Modulo per la presentazione delle osservazioni per i piani/programmi/progetti sottoposti a procedimenti di valutazione ambientale di competenza statale

ID: Codice procedura (ID_VIP/ID_MATTM): 12691

“Progetto di un impianto eolico denominato "Pitigliano" ubicato nei comuni di Pitigliano (GR) e Sorano (GR) costituito da 20 (venti) aerogeneratori di potenza nominale 7,0 MW per un totale di 140,0 MW con relative opere connesse ed infrastrutture indispensabili”

Immagine 1. Vincoli ex art. 136 del CBC dal PIT della Regione Toscana e zona approssimativa dove è progettato l'impianto industriale.

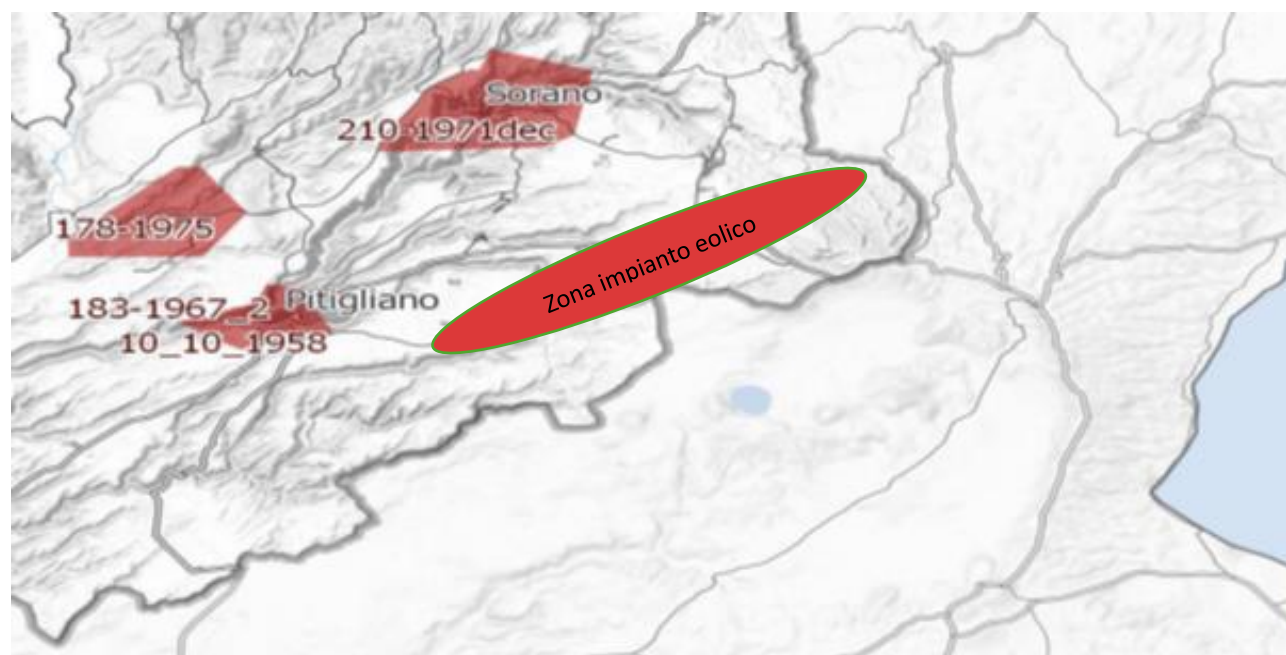
Al contrario si evidenzia che l'impianto eolico industriale citato non solo ricadrebbe con tutti e 20 gli aerogeneratori all'interno delle fasce di rispetto di 3 km dei due vincoli paesaggistici di notevole interesse pubblico esistenti nella Regione Lazio e con una parte di essi nel vincolo paesaggistico del centro abitato di Sorano (GR), quindi in aree non idonee all'installazione di impianti di energia rinnovabile. Addirittura, alcuni aerogeneratori sarebbero ubicati a poche centinaia di metri dai perimetri dei due vincoli paesaggistici laziali ex art 136 del CBC. (Nell'Allegato n. 3 sono riportate le immagini che illustrano in maniera dettagliata quanto affermato).

un'ulteriore incompatibilità con la tutela del Paesaggio.

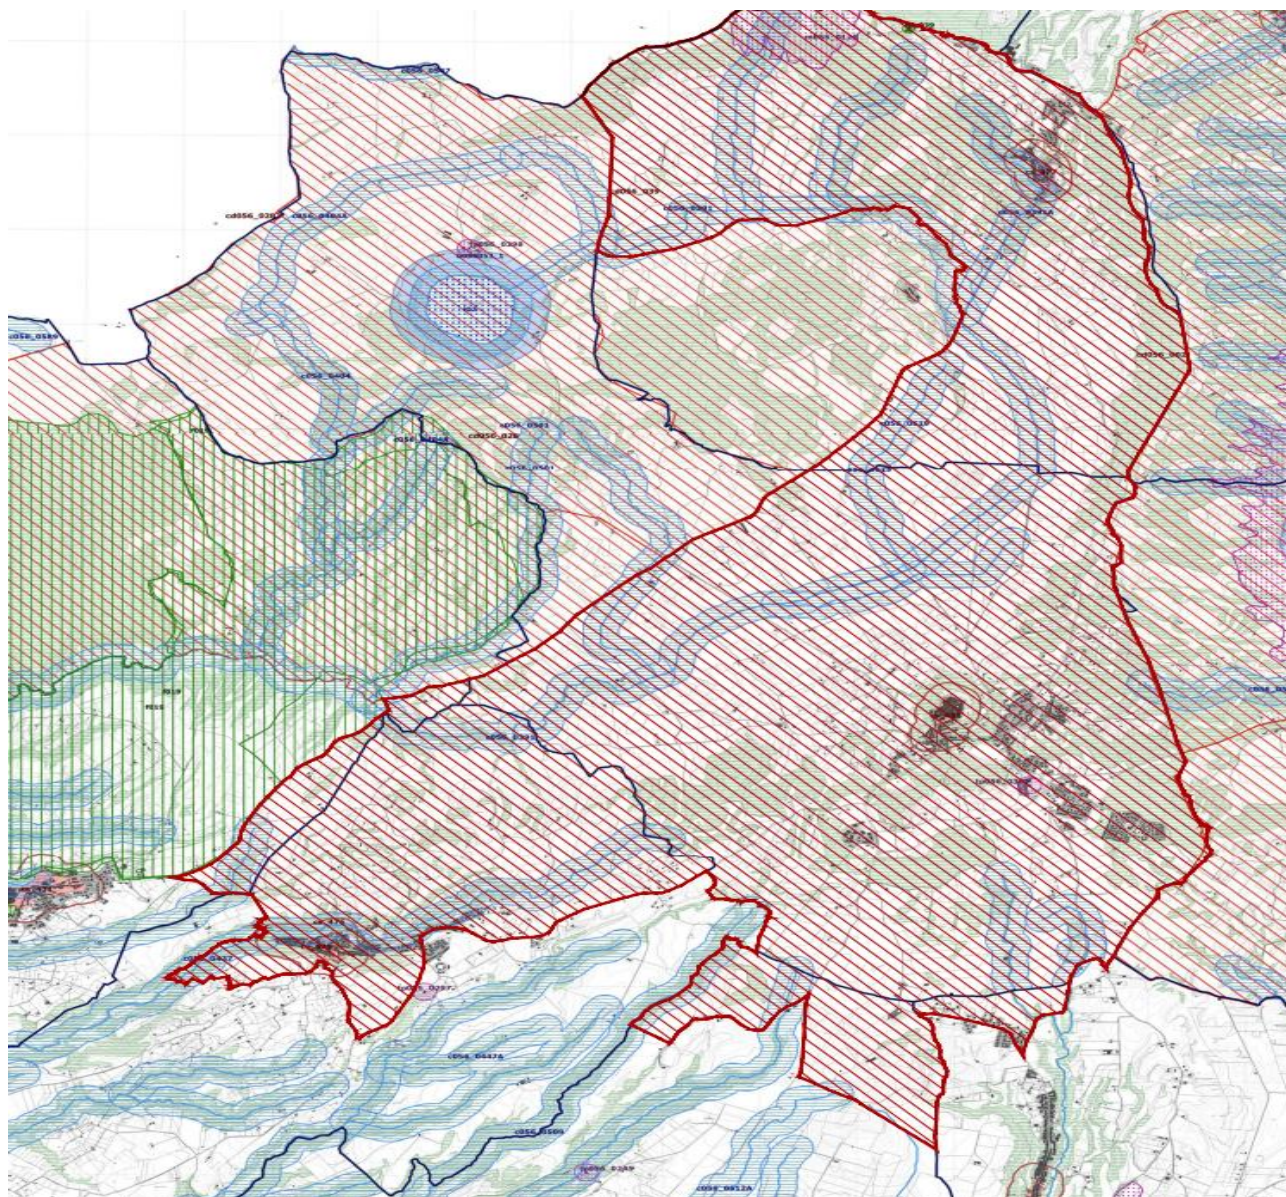
Come è illustrato nell'immagine si ribadisce che l'impianto industriale *Pitigliano* ricade completamente all'interno delle fasce di rispetto dei due vincoli di notevole interesse pubblico e lambisce quelle di un terzo vincolo e quindi come affermato dal Consiglio di Stato nelle sentenze citate, l'impianto è insediato in area non idonea ai sensi dell'art. 20 comma 8 lettera c quater del D.Lgs. n. 199/2021 e ss.mm.ii al contrario di quanto sostiene la proponente.

Si ricorda inoltre che il vincolo dell'*"Orlo della Caldera di Latera"* ha cucito insieme i due vincoli enunciati e già esistenti della *Conca del Lago di Bolsena* (D.M. 24.10.1960 e D.M. 22.05.1985) e la *Conca del Lago di Mezzano* e territorio circostante (DM 22.05.1976 "*Conca del Lago di Mezzano e territorio circostante*" e DM 22.05.1984 "*Selva del Lamone*") testimoniando, se ce ne fosse stato ancora bisogno, il notevole pregio paesaggistico di tutta l'area. Pregio paesaggistico arricchito dal valore naturalistico della confinante Riserva Naturale regionale *Selva del Lamone* con la sua Area Contigua e i vari siti *Natura 2000* e le due aree di importanza internazionale per gli uccelli, *IBA 099 Lago di Bolsena* e la *012 Selva del Lamone*. Inoltre, si segnala anche l'impatto sulle tradizioni agroalimentari con la zona DOC vino bianco di Pitigliano, del Pecorino Toscano DOP, dell'olio extravergine di oliva DOP Canino, la Lenticchia di Onano, il vino Aleatico e il fagiolo del Purgatorio di Gradoli e altri pregiati prodotti tipici locali del *Biodistretto del Lago di Bolsena* che comprende anche i comuni laziali interessati dall'impianto industriale.

Immagine 3. Cumulo di una parte di impianti eolici, fotovoltaici e geotermici industriali in progettazione ed esistenti intorno all’eolico industriale Pitigliano.

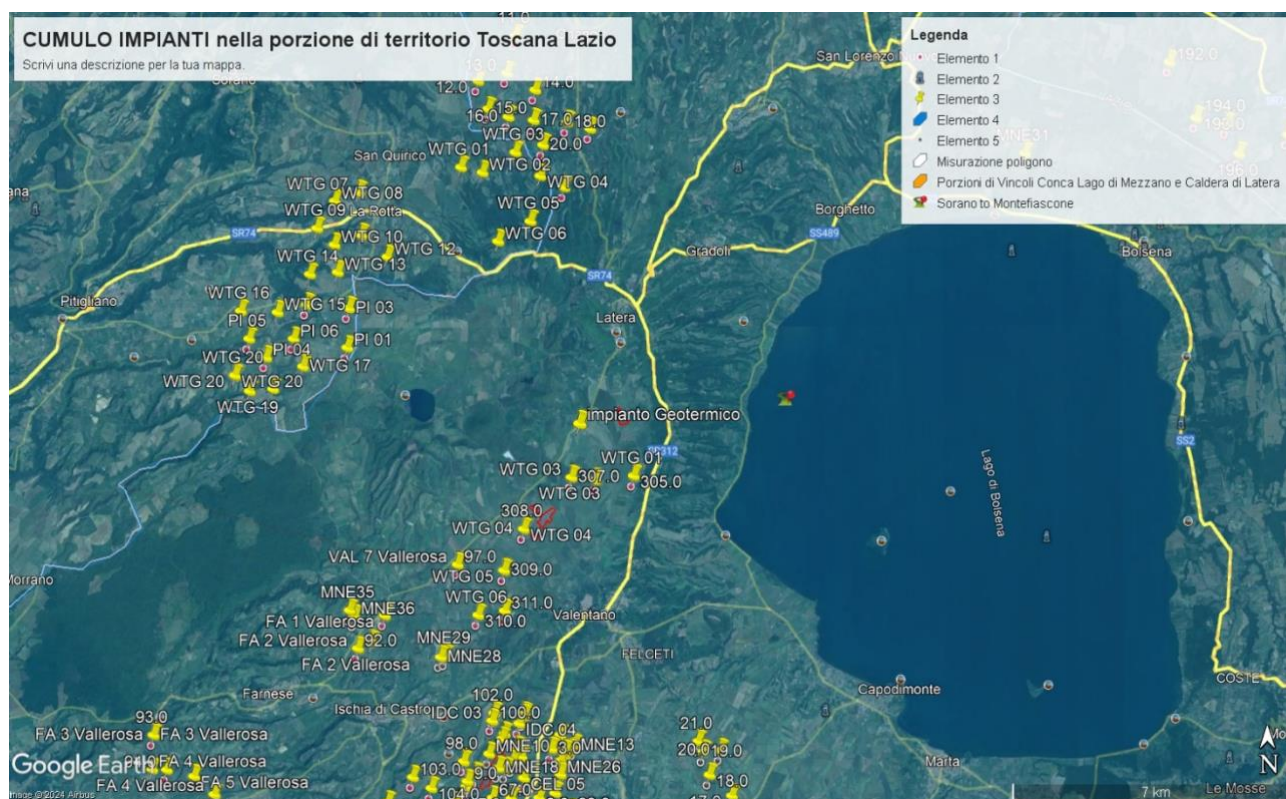
scale di studio (vasta, intermedia e di dettaglio...". Le analisi debbono non solo definire l'area di visibilità dell'impianto eolico industriale, **ma anche il modo in cui l'impianto viene percepito all'interno del bacino visivo.** Le analisi visive debbono inoltre tenere in opportuna considerazione **gli effetti cumulativi derivanti dalla presenza di più impianti".** Nella Relazione Paesaggistica e nello Studio di Impatto Ambientale prodotte dalla proponente come già evidenziato è stato ignorato il vincolo paesaggistico di notevole interesse pubblico ex articolo 136 del Codice dei Beni Culturali "*Ambito paesaggistico, geologico e geomorfologico dell'Orlo della Caldera di Latera ...*" Non vengono nemmeno citati gli impianti eolici in progetto al MASE, il *Rempillo* (6 aerogeneratori) e un altro in verifica amministrativa di 14 aerogeneratori e 72,6 MW. Ad oggi nei territori di Pitigliano, Sorano e in quello limitrofo potenzialmente potrebbero essere insediati 40 aerogeneratori alti 200 metri e larghi 170. Ma la Proponente si guarda bene dal citare gli altri impianti che creerebbero il cumulo e quindi maggiore impatto. Infatti, sul territorio della *Città del Tufo* (Sorano e Pitigliano) impatterebbero anche l'impianto eolico *Montarzo* di Onano con 13 aerogeneratori dalle dimensioni ricordate, l'altro eolico industriale nel territorio di Valentano con sette aerogeneratori (stesse dimensioni), gli impianti di Farnese con un minieolico di 3 Torri alte 60 metri già installate in località *Poggio del Crognolo* e l'impianto eolico industriale *Vallerosa* (7 aerogeneratori alti 200 metri e larghi 158 metri) in procedura VIA presso la Regione Lazio. Inoltre, altri impianti del minieolico già presenti a Valentano, Cellere e Piansano e due progetti eolici industriali con le stesse dimensioni (200 m x 170 m) nel Comune di Ischia di Castro. La valutazione del cumulo non prende in considerazione neanche gli impianti industriali di fotovoltaico e agrivoltaico in progetto a Farnese, Valentano, Ischia di Castro, Cellere e neppure l'impianto geotermico in procedura VIA al MASE, progettato nella *Caldera di Latera*. Quindi è stata effettuata una valutazione del potenziale impatto cumulativo non veritiera a dispetto di quanto affermato dalla Proponente che sostiene di aver preso in

considerazione uno spazio di 10 km intorno al suo impianto per gli impatti che si creerebbero.

ALLEGATO 3 VINCOLI PAESAGGISTICI ex ART. 136 del CBC Pitigliano e Sorano

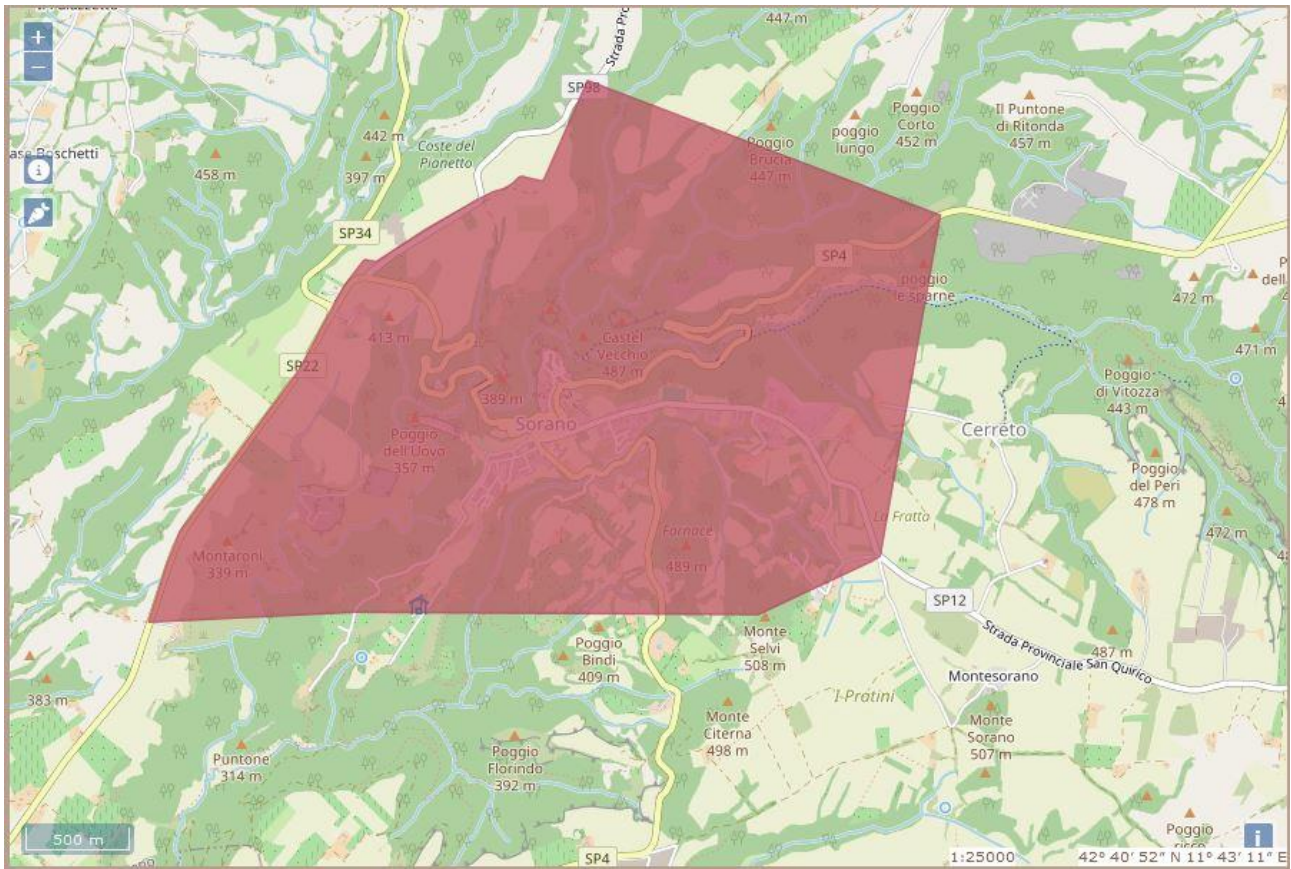
per il Comune di Pitigliano Codice Vincolo **90484** “*Zona del Centro Storico di Pitigliano ed area circostante caratterizzata da memorie storiche e da monumenti insigni*”, l’unico aerogeneratore interno alla fascia di rispetto di 3Km è il n.WTG.16 ml.2.900,00;

IMMAGINE n. 4 Mappa della intervisibilità degli impianti eolici elaborata dall'Associazione nazionale Amici della Terra. La mappa non è aggiornata comunque rende molo bene dell'enorme impatto visivo creato dal cumulo degli impianti.

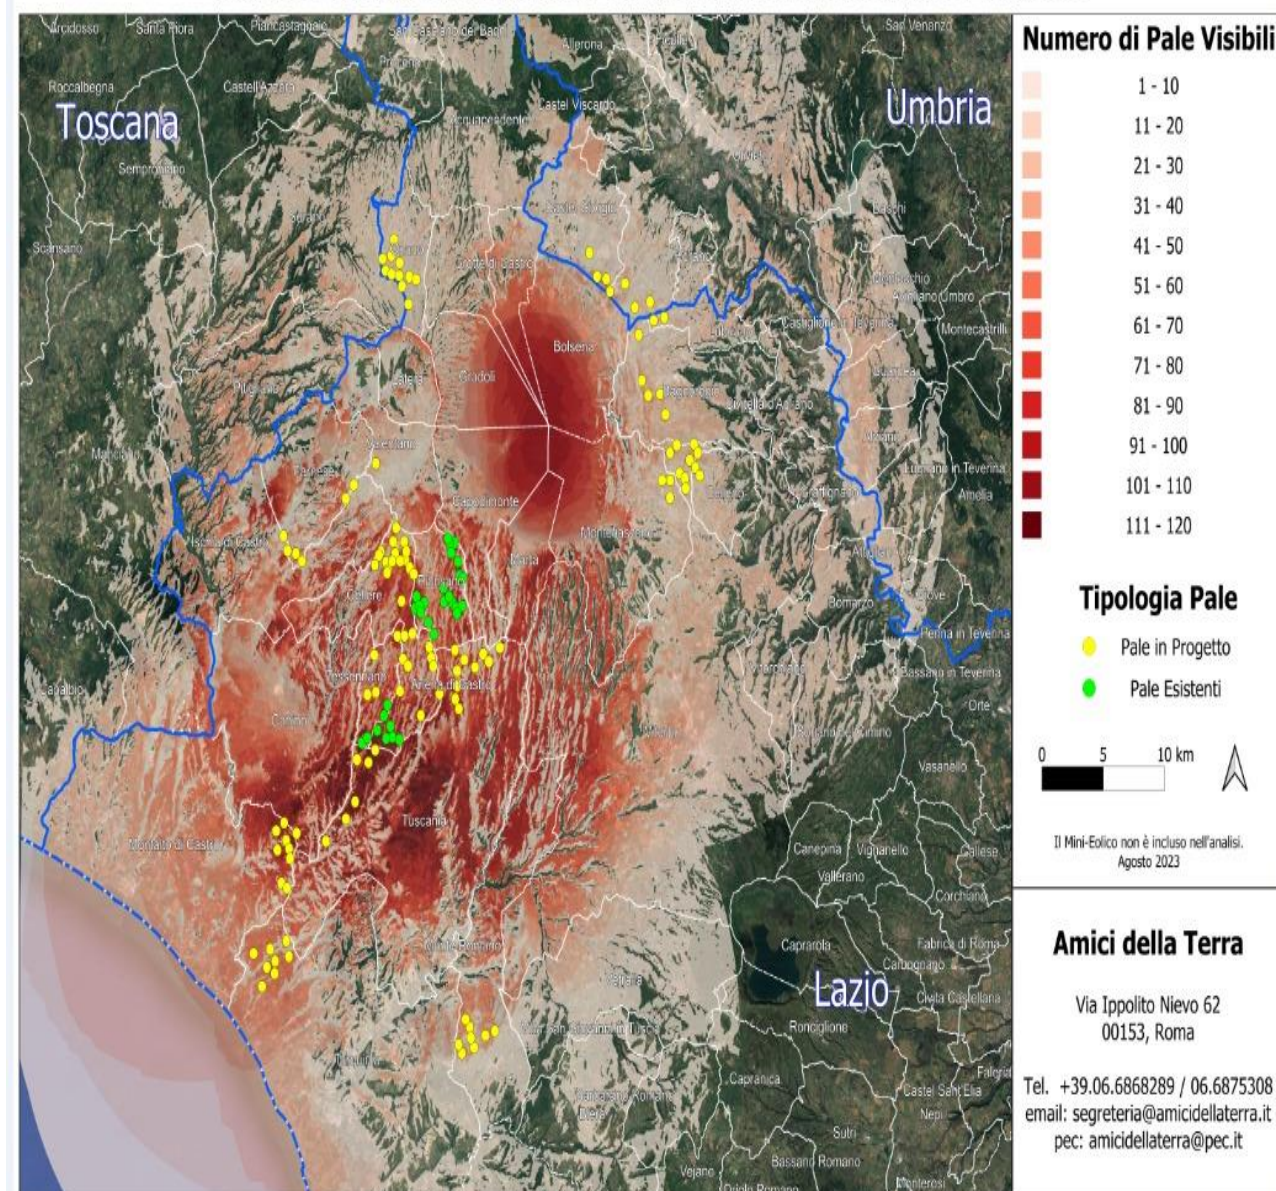
Se agli impianti eolici rappresentati qui sopra, che non comprendono né l'impianto eolico *Pitigliano* né le altre 14 pale del progetto eolico in verifica amministrativa sempre nel territorio di Pitigliano, si aggiungono le migliaia di ettari (7000 finora) di territorio occupato dagli impianti fotovoltaici e agrivoltaici e dalle altre tipologie appare chiaro il numero spropositato degli impianti FER nella Toscana meridionale e nella Tuscia.
